**Autorità di Sistema Portuale
del Mare di Sicilia Orientale**

LAVORI DEL PRIMO STRALCIO E DEL SECONDO STRALCIO DELLA TERZA FASE DEL PORTO COMMERCIALE DI AUGUSTA - BANCHINE CONTAINERS - PERIZIA DI VARIANTE

**ELABORATI GENERALI
Relazione Generale**

Figura 5.28 - - Planimetria rete antincendio Progetto Esecutivo

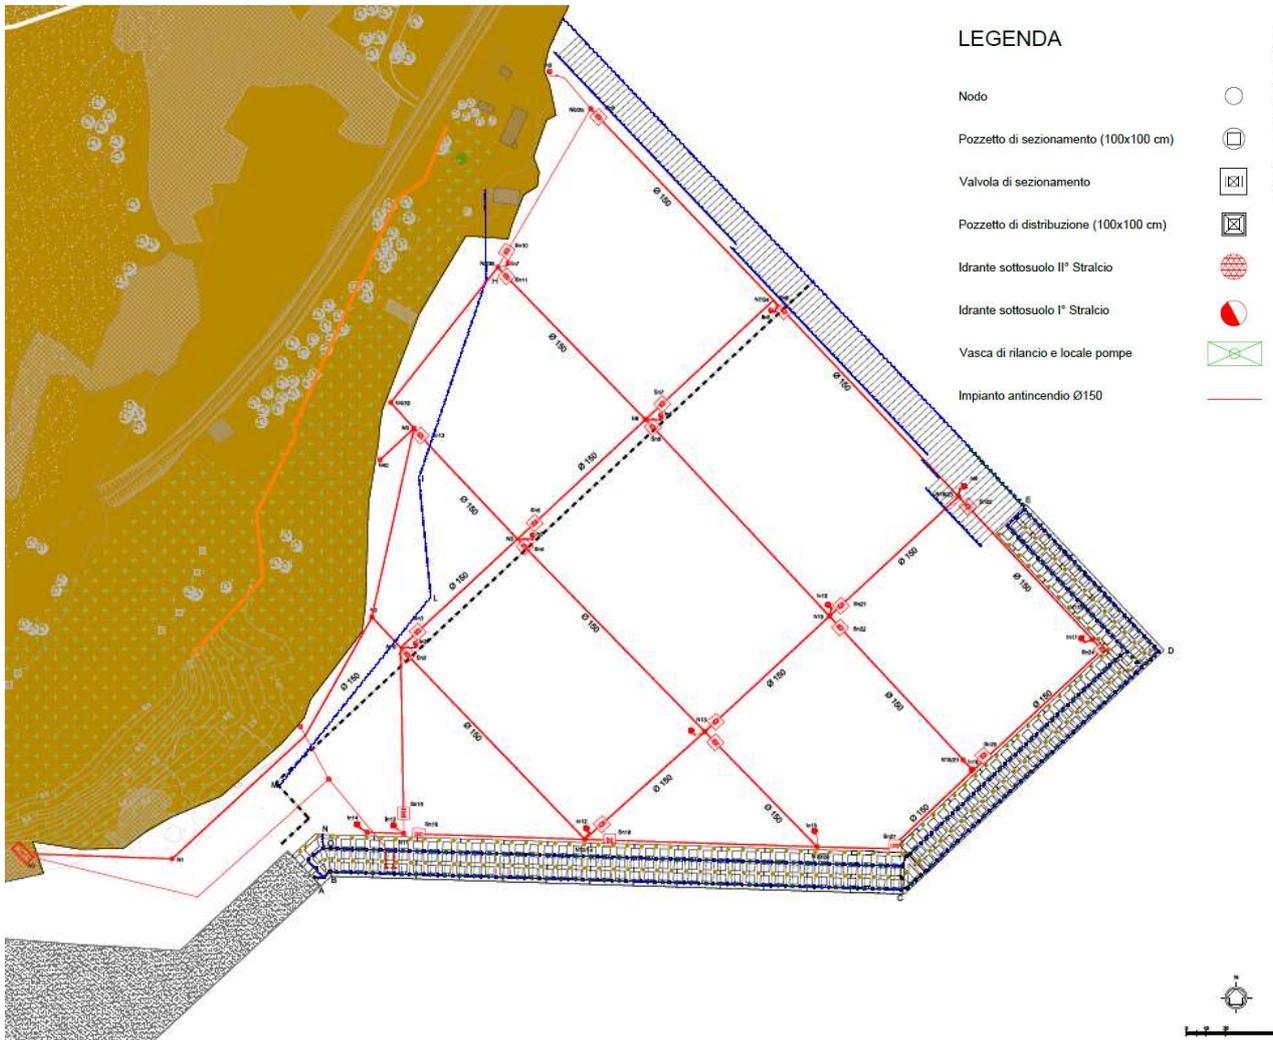
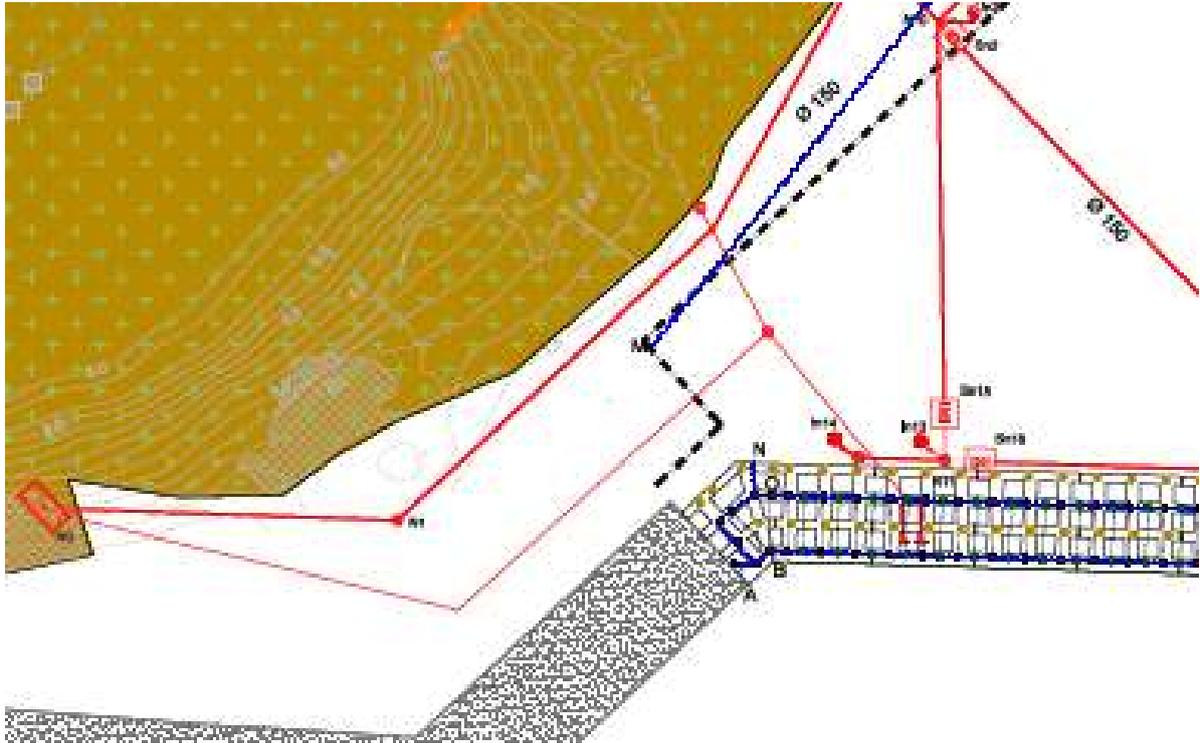
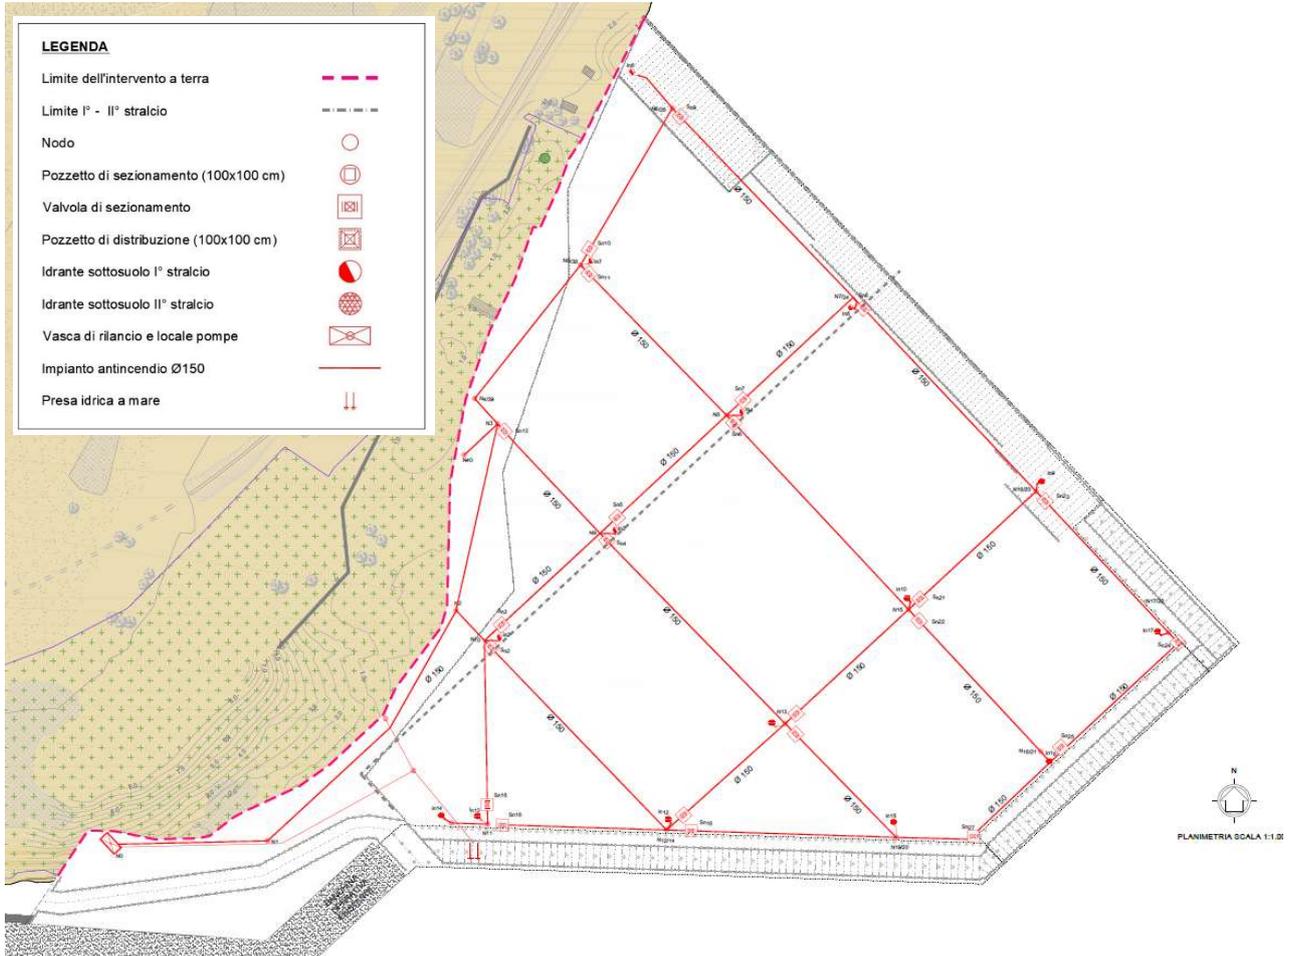
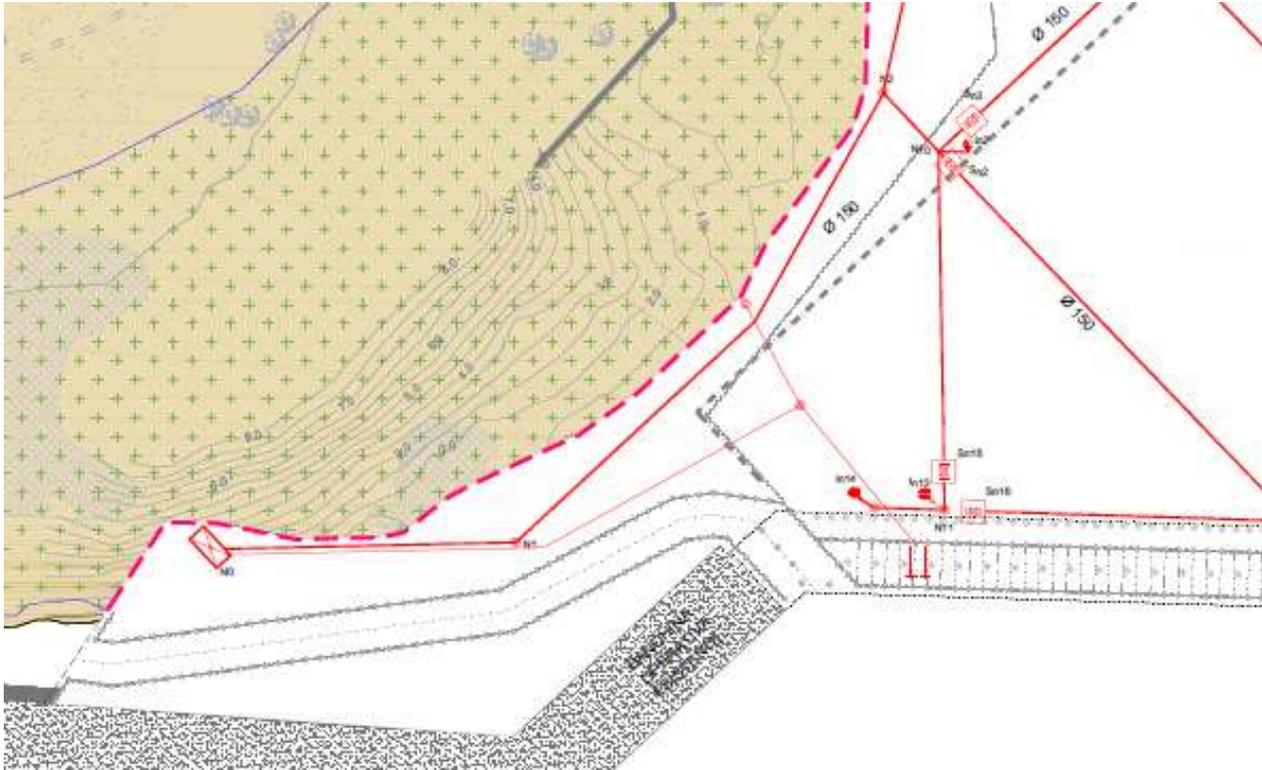
La configurazione degli impianti antincendio, elettrico, idrico e fognario prevista nella Perizia di Variante è analoga a quella del Progetto Esecutivo ad eccezione di alcune modifiche che sono state introdotte per evitare interferenze con le opere dell'interscambio idrico tra le saline del mulinello ed il mare. Nei paragrafi che seguono vengono illustrate le modifiche introdotte per ciascuna tipologia di impianto.

Si riporta di seguito un raffronto tra la planimetria della rete antincendio del Progetto Esecutivo e quella della Perizia di Variante.

Figura 5.32 - Planimetria rete elettrica esterna – Progetto Esecutivo

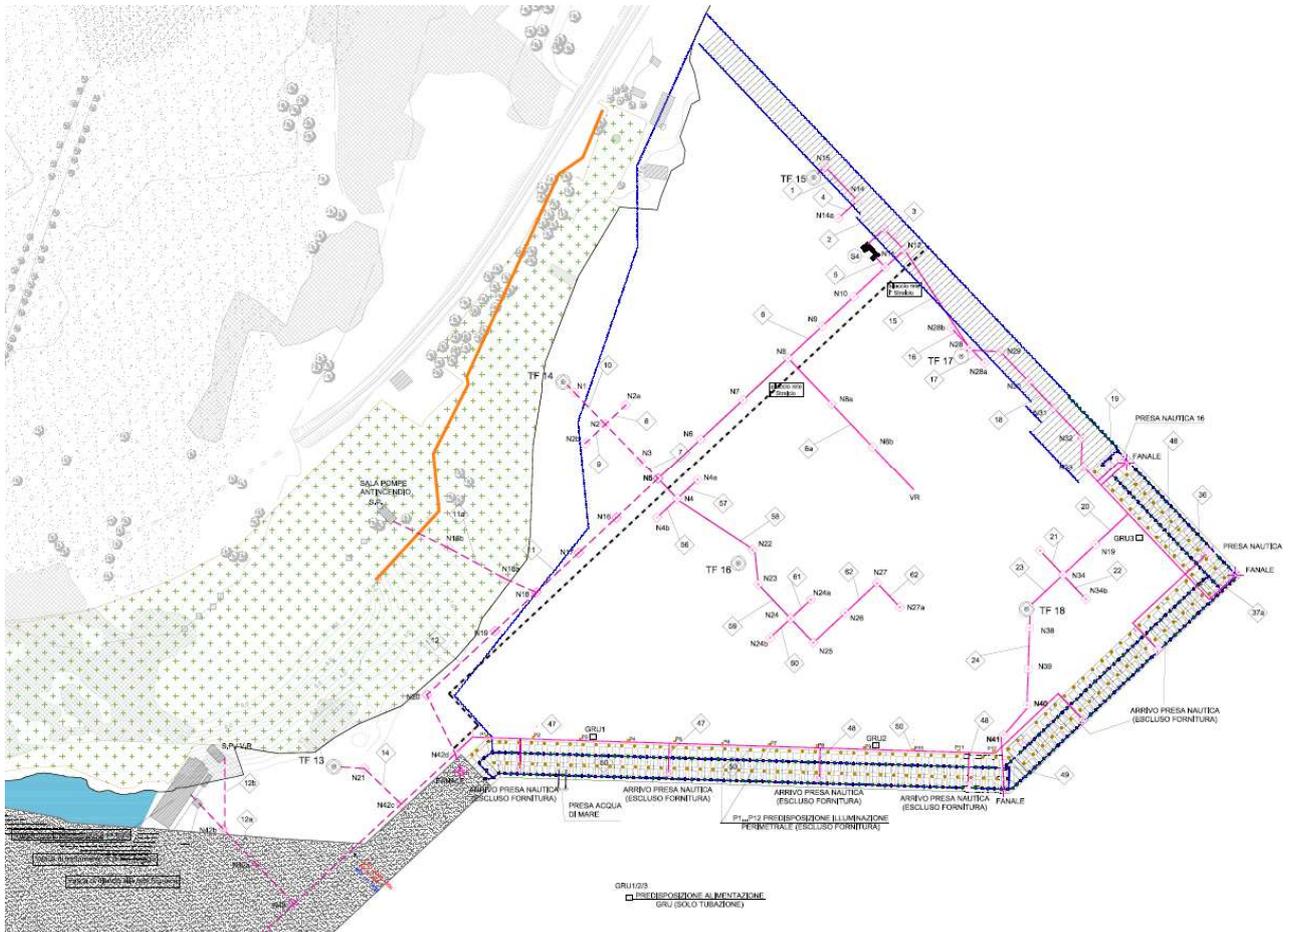
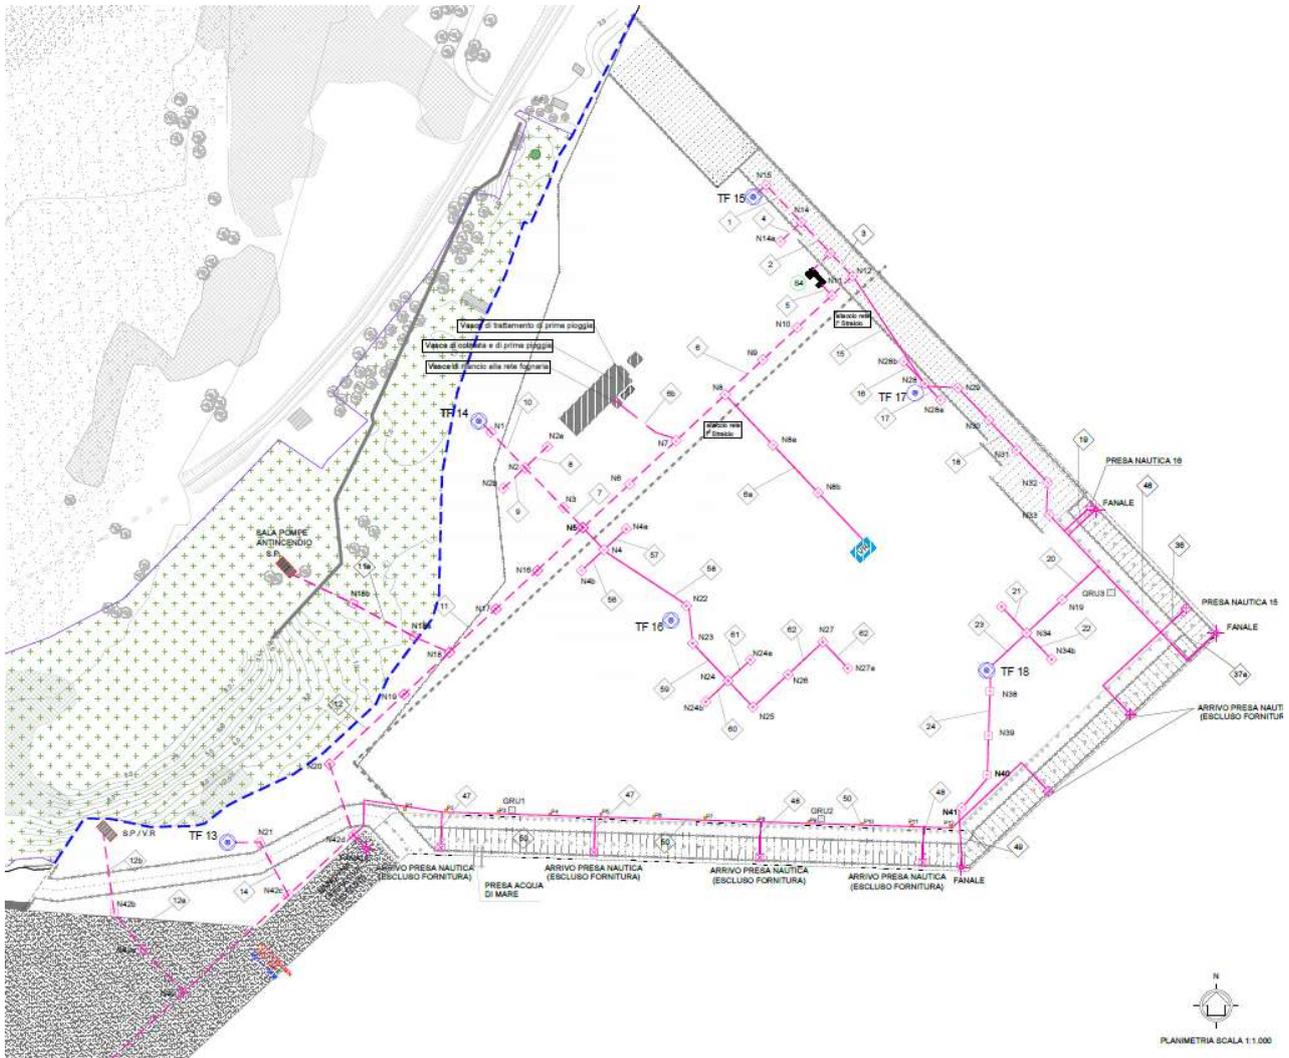
Lo spostamento della vasca di colmata di prima pioggia, della vasca di trattamento di prima pioggia e della vasca di rilancio alla rete fognaria previsto nella Perizia di Variante comporta l'introduzione delle seguenti modifiche alla rete dell'impianto elettrico:

Si riporta di seguito un raffronto tra la planimetria della rete elettrica del Progetto Esecutivo e quella della Perizia di Variante.

Figura 5.34 - Planimetria rete idrica acque bianche - Progetto Esecutivo

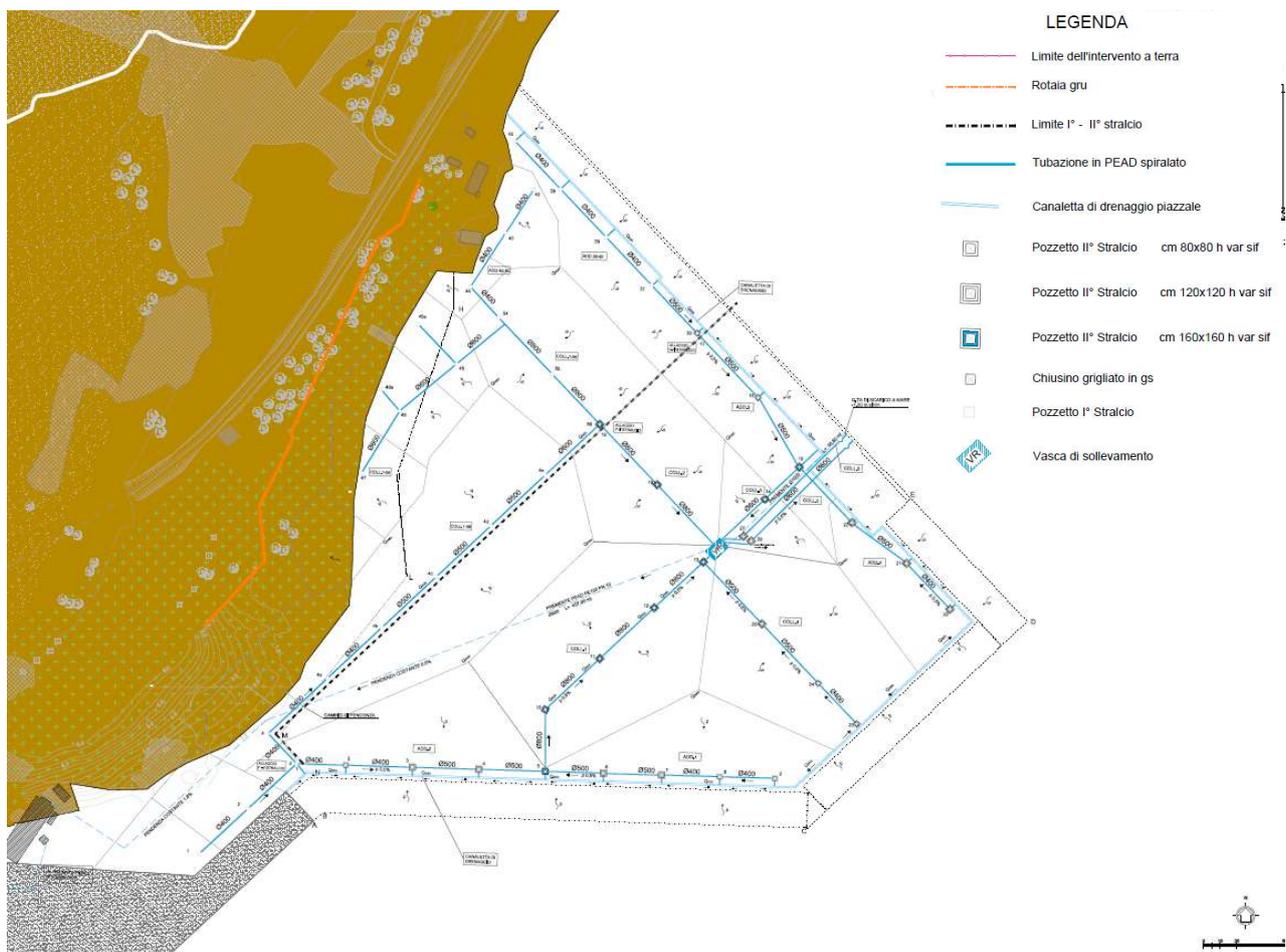
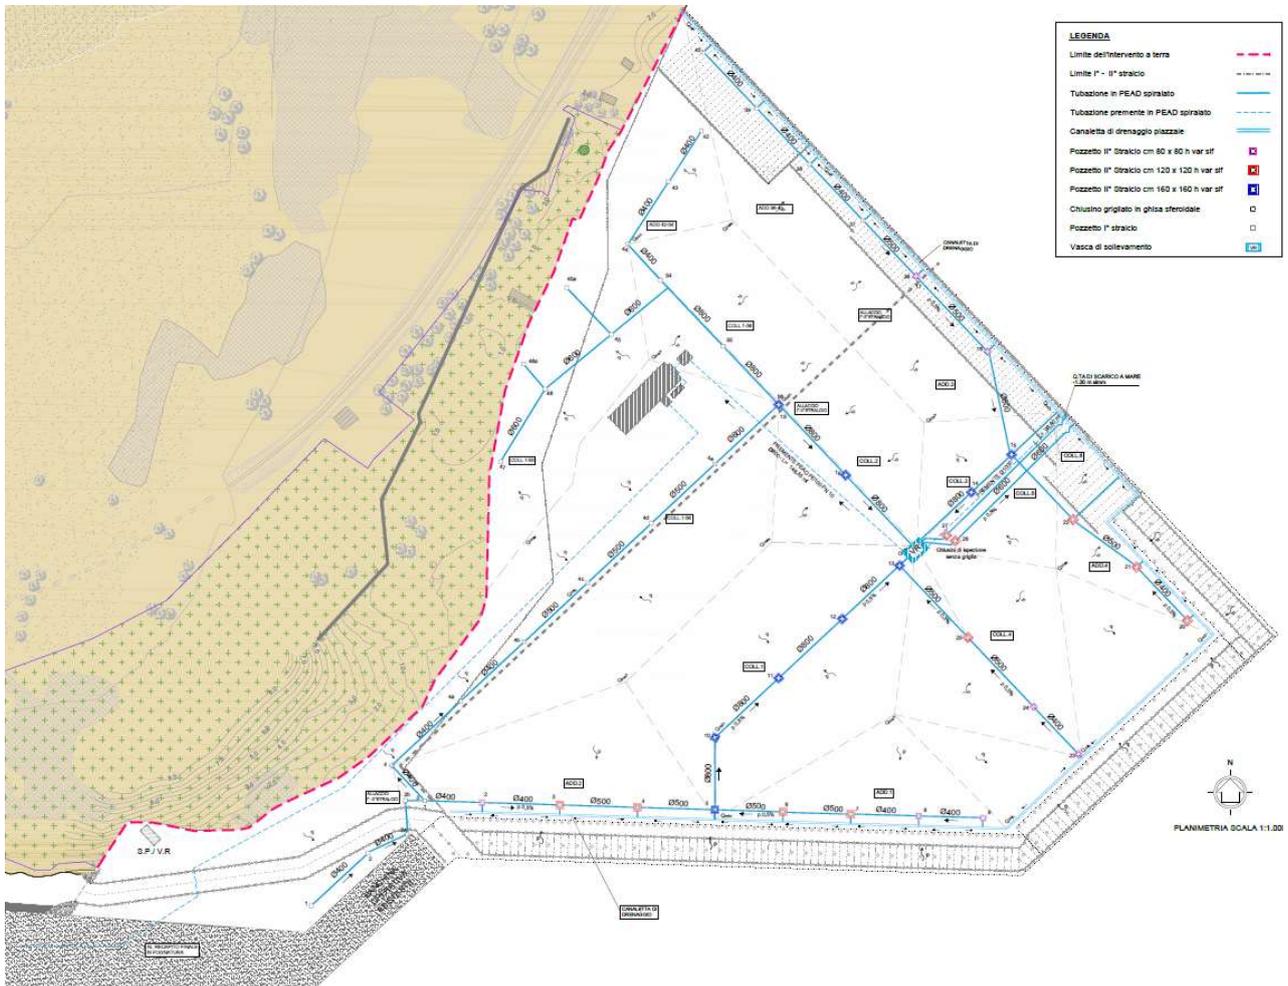
interferenze con le opere dell'interscambio idrico. Lo spostamento delle vasche comporta la variazione della lunghezza della condotta premente PEAD PE100 PN 10 ϕ 800 che risulta pari a 148,35 m. Oltre a tali modifiche sono state introdotte le seguenti:

Si riporta di seguito un raffronto tra la planimetria della rete elettrica del Progetto Esecutivo e quella della Perizia di Variante.
